志賀原子力発電所適合性審査資料

SK2-地086-01

志賀原子力発電所2号炉
地下構造評価について
(コメント回答)

2023年12月8日
北陸電力株式会社

コメントNo.4

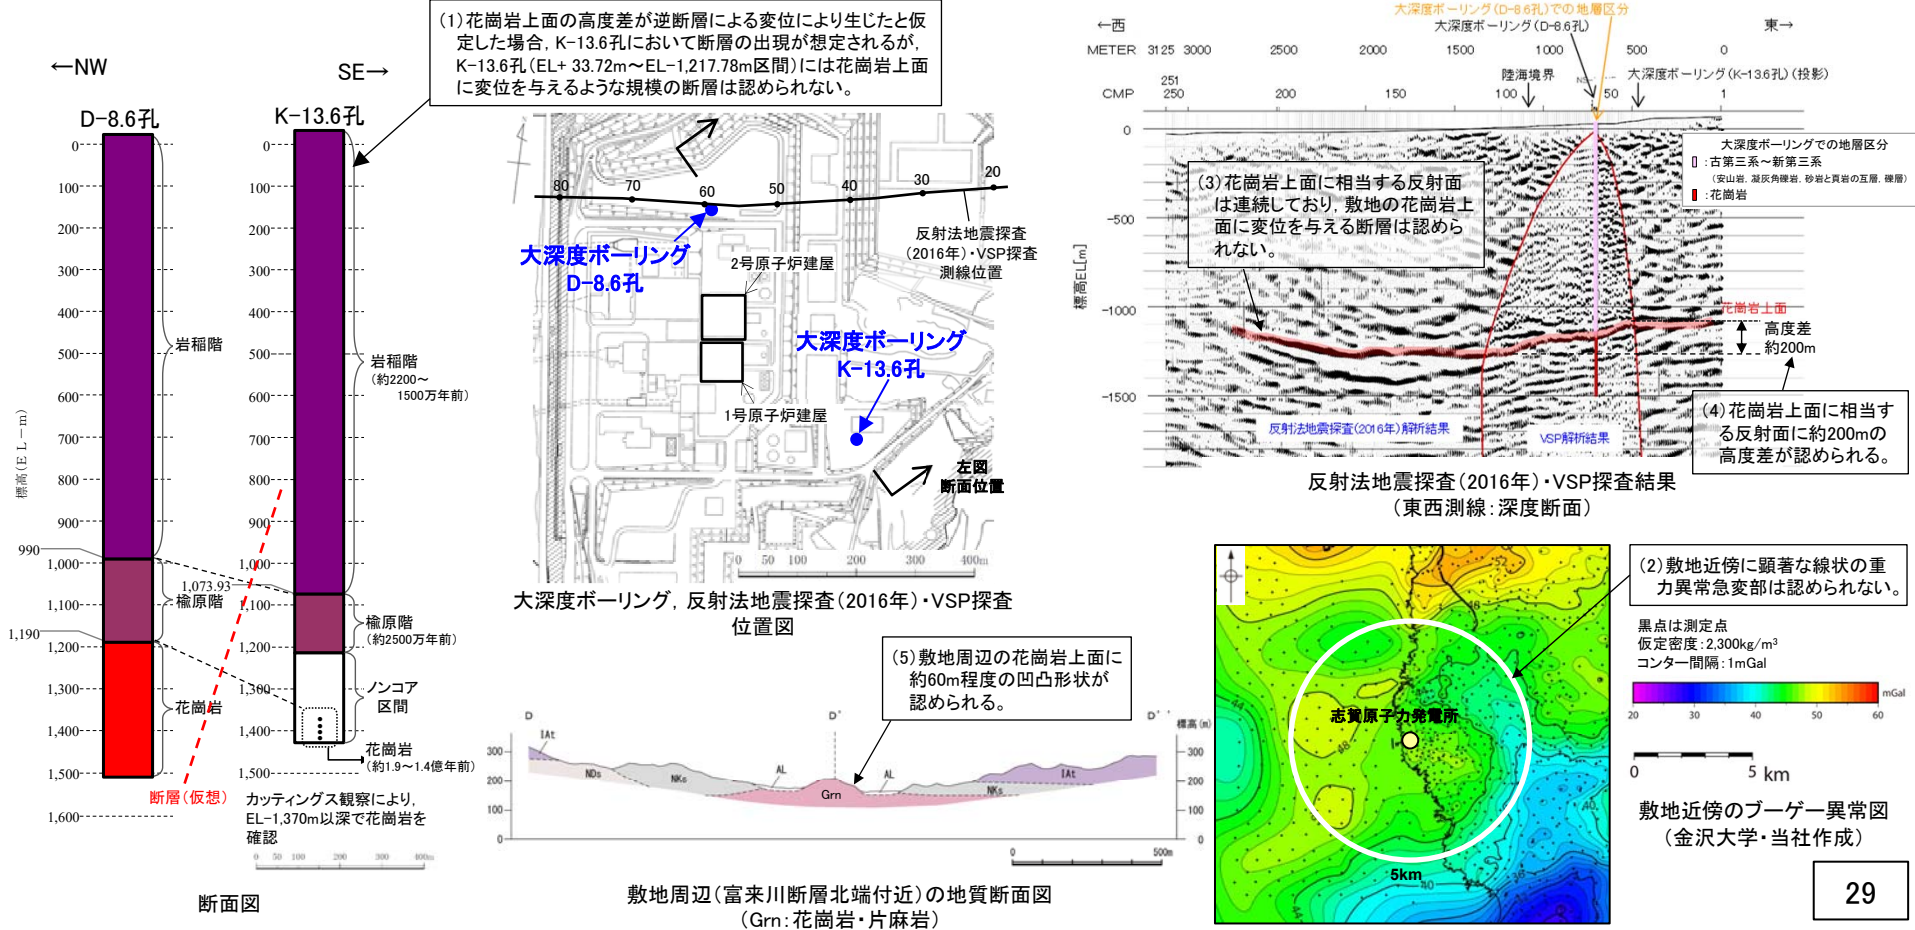
大深度ボーリング2孔(D-8.6孔及びK-13.6孔)の花崗岩上面の高度差が約180mであるとの調査結果を踏まえ、**花崗岩上面の形状を考察**したうえで、**高度差が地震動へ与える影響について検討**すること。

- 約460m離隔している2孔の大深度ボーリング(D-8.6孔及びK-13.6孔)の調査結果において、花崗岩上面に約180mの高度差が認められることから、この花崗岩上面の形状について、以下の通り考察した。
- 大深度ボーリング、重力探査及び反射法地震探査・VSP探査の結果から、敷地には花崗岩上面に変位を与えるような断層は推定されない。
- ・大深度ボーリングK-13.6孔のコア観察の結果、花崗岩上面に変位を与えるような規模の断層は認められない(下図(1))。
- ・重力探査の結果、敷地近傍に顕著な線状の重力異常急変部は認められず、断層等による基盤標高の急激な変化は推定されない(下図(2))。
- ・反射法地震探査・VSP探査の結果、花崗岩上面に相当する反射面は連続しており、敷地の花崗岩上面に変位を与える断層は認められない(下図(3))。
- 敷地の花崗岩は長期間(1億年以上)にわたり、侵食作用を受けており、敷地周辺には敷地と同様の花崗岩上面の凹凸形状が認められる。
- ・敷地の花崗岩(約1.9~1.4億年前)は、楡原階の堆積岩(約2500万年前)や、岩稲階の別所岳安山岩類(約2200~1500万年前)に覆われており、上位層が堆積するまでの間の長期間(1億年以上)にわたり、侵食作用を受けていたと推定される。
- ・敷地から海域にかけて連続して測線を配置した反射法地震探査・VSP探査の結果、花崗岩上面に相当する反射面に約200mの高度差が認められる(下図(4))。
- ・敷地周辺には、同様の花崗岩上面の凹凸形状が認められる(下図(5))。
- 以上のことから、2孔の大深度ボーリングで認められた花崗岩上面の高度差は、局所的な断層変位ではなく、侵食作用による凹凸形状であると判断した。

コメントNo.4

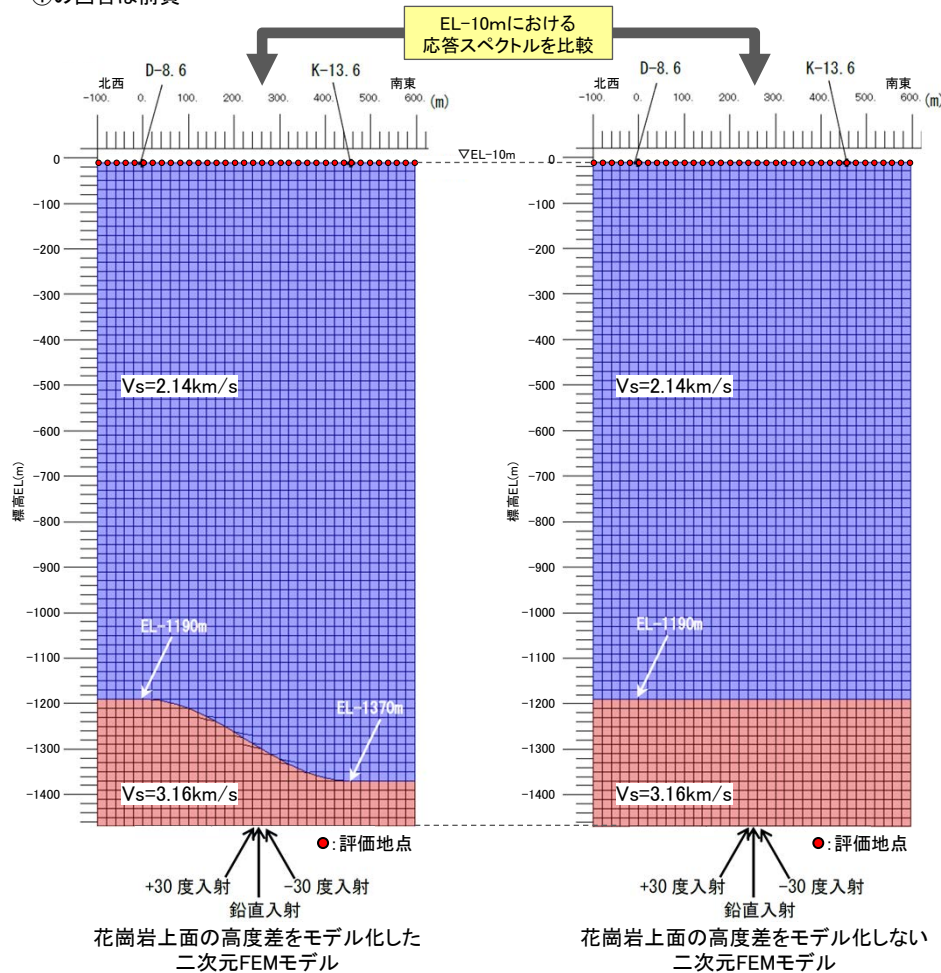
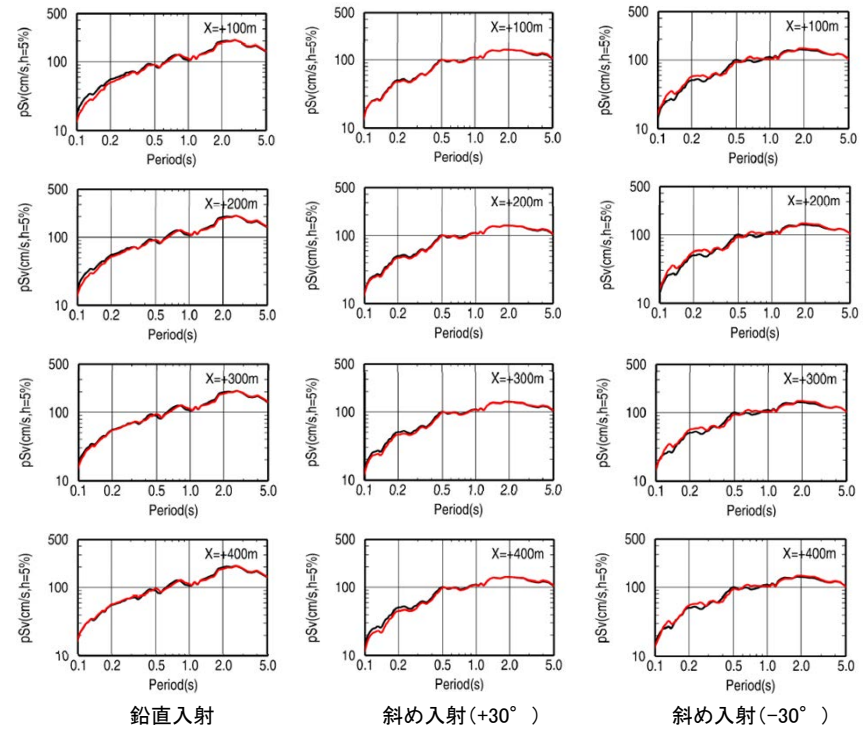
大深度ボーリング2孔(D-8.6孔及びK-13.6孔)の花崗岩上面の高度差が約180mであるとの調査結果を踏まえ、花崗岩上面の形状を考察したうえで、高度差が地震動へ与える影響について検討すること。

- K-13.6孔とD-8.6孔において花崗岩上面の高度差約180mが認められることから、二次元FEMモデルを用いた地震動シミュレーションによる検討を実施することで、この高度差が地震動へ与える影響を確認するとともに、観測記録を用いた検討の結果も踏まえ、花崗岩上面の高度差の影響を検討した。
- 地震動シミュレーションによる検討は、花崗岩上面の高度差をモデル化した二次元FEMモデルと花崗岩上面の高度差をモデル化しない二次元FEMモデルにそれぞれ地震波を入力し、解放基盤表面として設定したEL-10mにおける応答スペクトルを比較することで行った。花崗岩上面の高度差は、前頁の考察を踏まえ、K-13.6孔とD-8.6孔の花崗岩上面を滑らかに接続するようにモデル化した。地震動シミュレーションによる検討の結果、応答スペクトルに顕著な違いはみられない。
- また、観測記録を用いた検討(1.3.3項~1.3.5項)の結果によれば、敷地の地震基盤が浅に地震動へ影響を及ぼすような特異な速度構造はないと考えられる。
- 以上のことから、花崗岩上面の高度差が地震動へ与える影響は小さいものと考えられる。

コメントNo.10

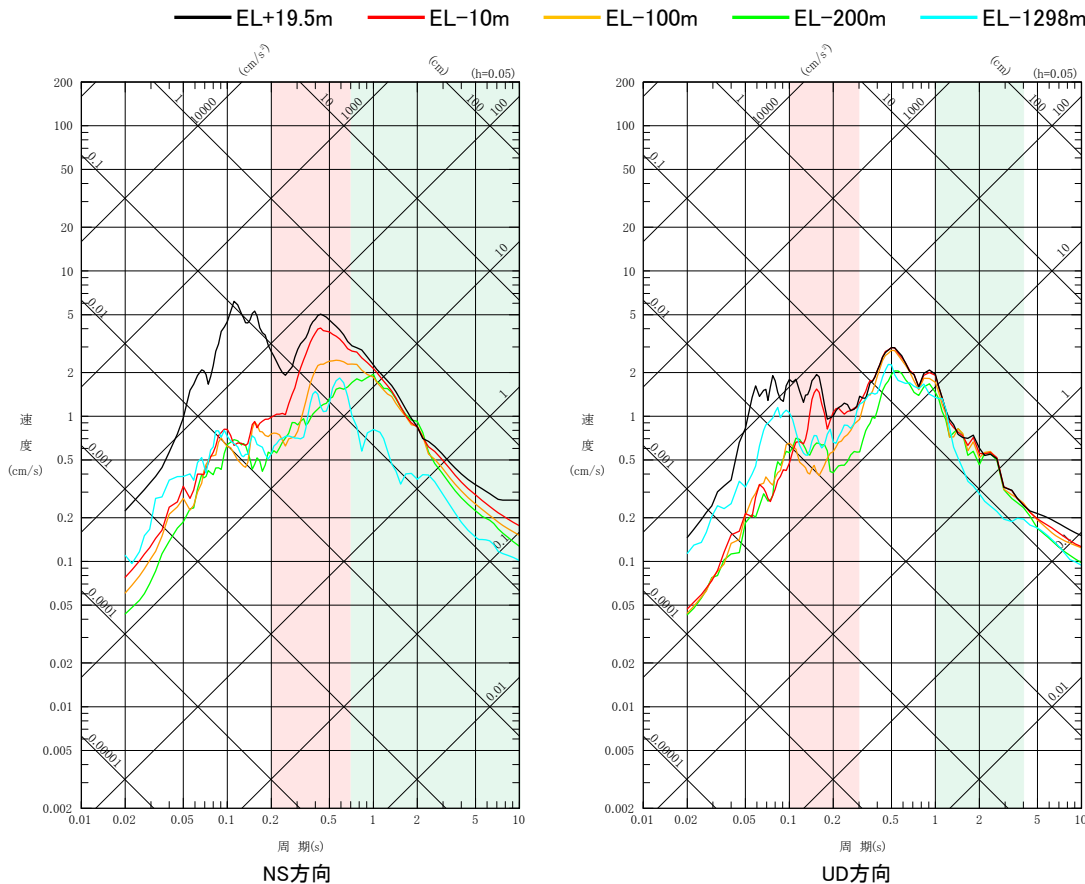
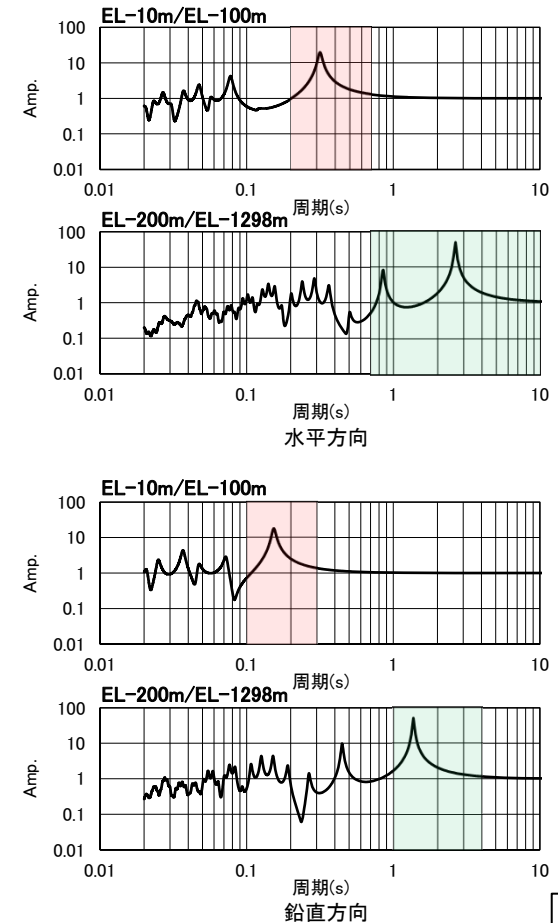
深度別の応答スペクトルにおいて、周期0.2秒程度より短周期側では、岩盤中においてはほとんど増幅がみられないとしているが、例えばEW方向の周期0.2秒から0.5秒で増幅がみられること等の特徴について、地震動に与える影響を考察すること。

○検討に用いたいずれの地震についても、NS方向及びEW方向の周期0.2～0.7秒程度、並びにUD方向の周期0.1～0.3秒程度では、EL-100m～EL-10mにおいて応答が増幅する傾向にあり、NS方向及びEW方向の周期0.7秒程度より長周期側、並びにUD方向の周期1～4秒程度では、EL-1298m～EL-200mにおいて応答が増幅する傾向にあり、増幅傾向がみられる周期帯に顕著な違いはないことから、これらの増幅は敷地地盤固有の振動特性によるものと考えられる。
 ○この敷地地盤の振動特性が地下構造モデルに適切に反映されていることを確認するため、設定した地下構造モデルの増幅がみられた観測点間の伝達関数(EL-10m/EL-100m及びEL-200m/EL-1298m)を確認した結果、深度別応答スペクトルで増幅がみられた周期帯については、設定した地下構造モデルの伝達関数においても1を上回るピークがみられ、敷地地盤の振動特性が地下構造モデルに適切に反映されていることを確認した。

コメントNo.11

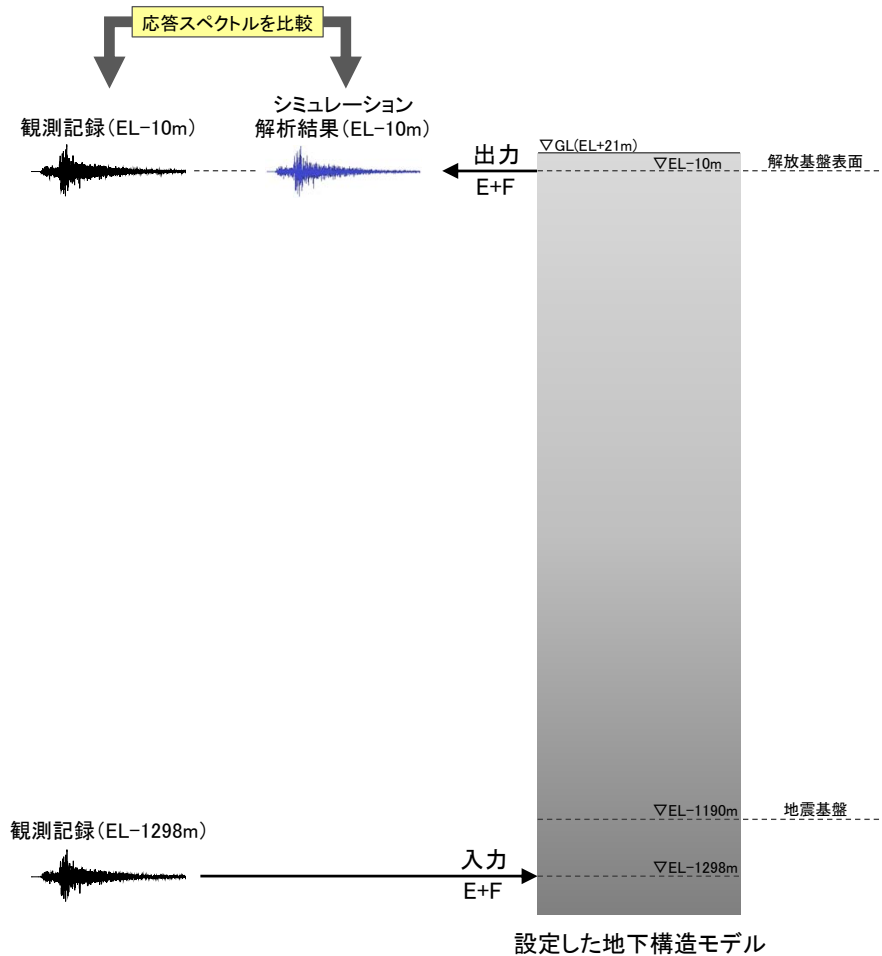
地下構造モデルの地盤増幅特性の妥当性確認について、地震観測記録を直接用いた検討を行うこと。

○設定した地下構造モデルの地盤増幅特性が安全側に設定されていることを確認するため、敷地の鉛直アレー地震観測記録を用いて、設定した地下構造モデルによる地震動シミュレーションを行い、シミュレーション解析結果と観測記録を比較した。地震動シミュレーションは、設定した地下構造モデルのEL-1298mに観測記録を入力し、解放基盤表面を設定した位置(EL-10m)の地震動を評価した。
 ○シミュレーション解析結果と観測記録を比較した結果、検討に用いたいずれの地震についても、シミュレーション解析結果は観測記録に対して同程度あるいは大きいことから、設定した地下構造モデルは安全側に設定されていると考えられる。

コメントNo.16

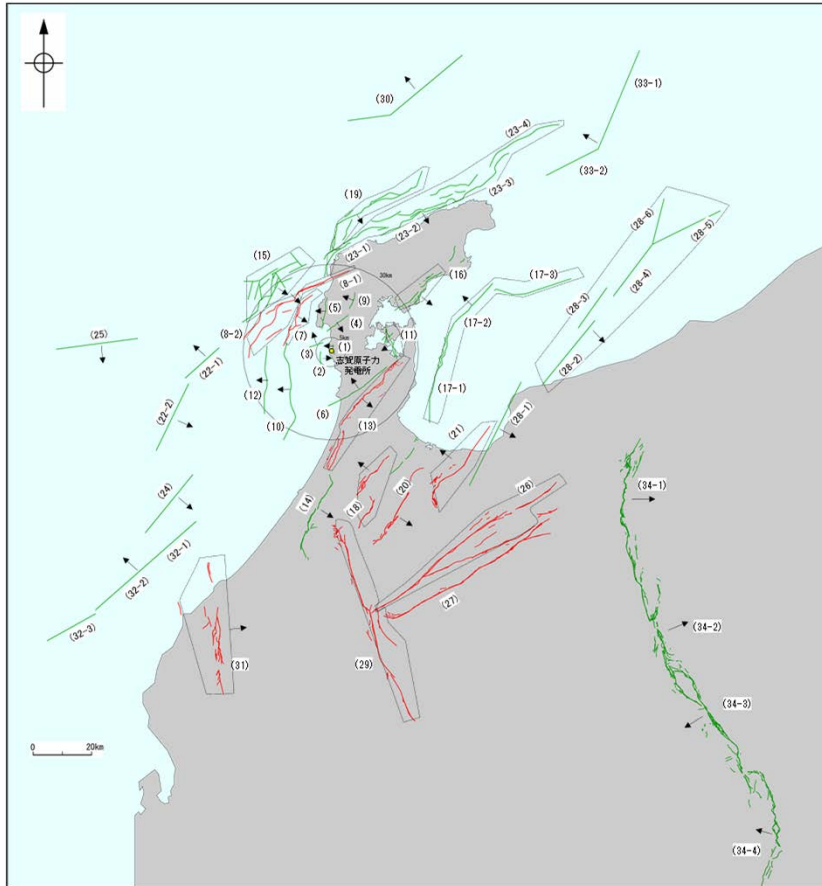
敷地周辺において設定した地震発生層(上端深さ3km・下端深さ18km)と異なる地震発生層を設定する断層については、その断層名及び地震発生層の設定値を明示すること。

○震源として考慮する活断層のうち敷地周辺において設定した地震発生層(上端深さ3km・下端深さ18km)と異なる地震発生層を設定する断層の断層名及び地震発生層の設定値を明示した。
